Изменения 05.12.20

Регулировка высоты закрытия штампа.

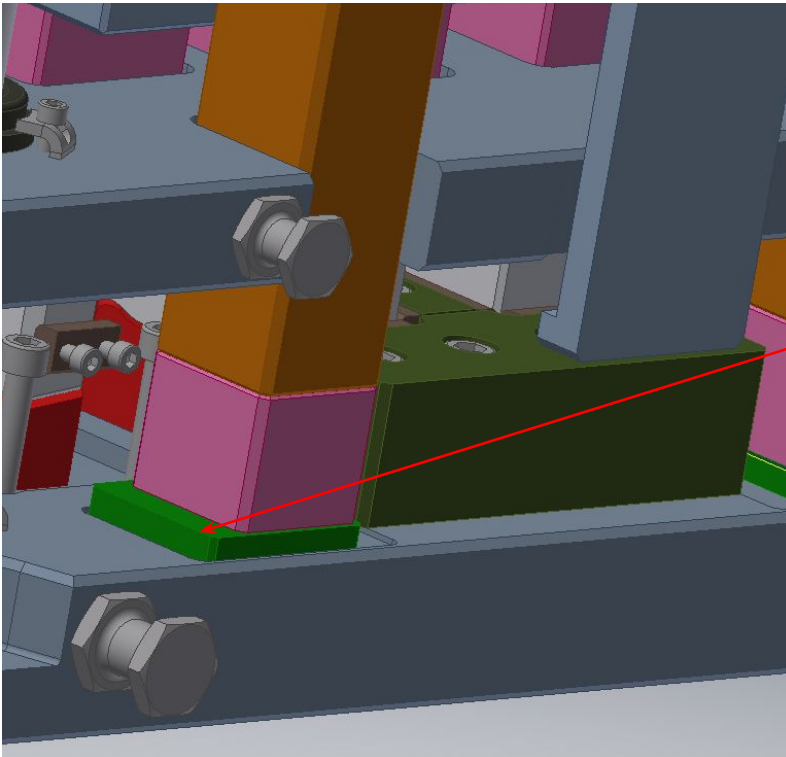
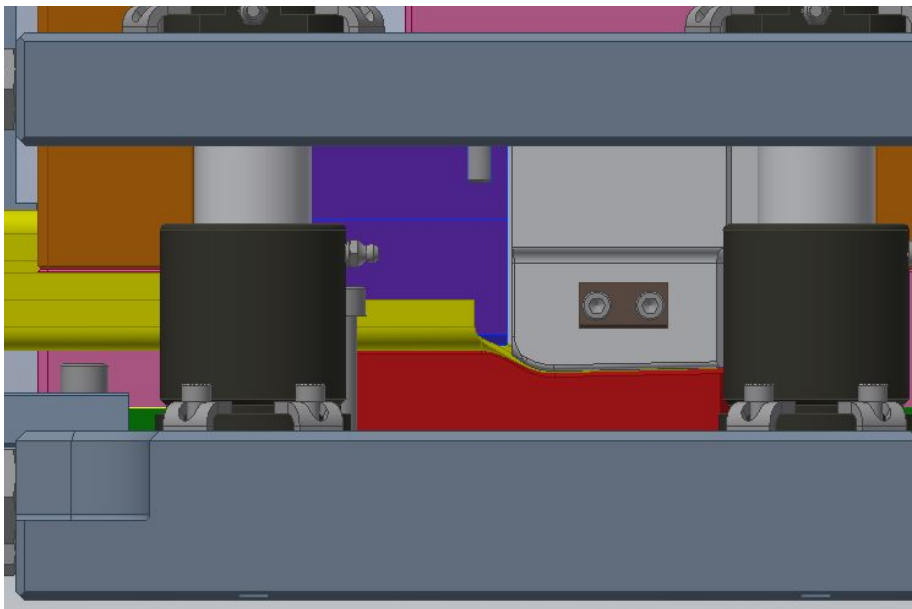
Убрать клиновую систему регулировки

Ввести регулировочные пластины
Толщиной 10-15мм.

Для каждого ограничителя при
Изготовлении предусмотреть по
10
Регулировочных пластин с
шагом 0,1мм.
Отклонение регулировки
выбрать $\pm 0,5$ мм от идеального
состояния ММ.
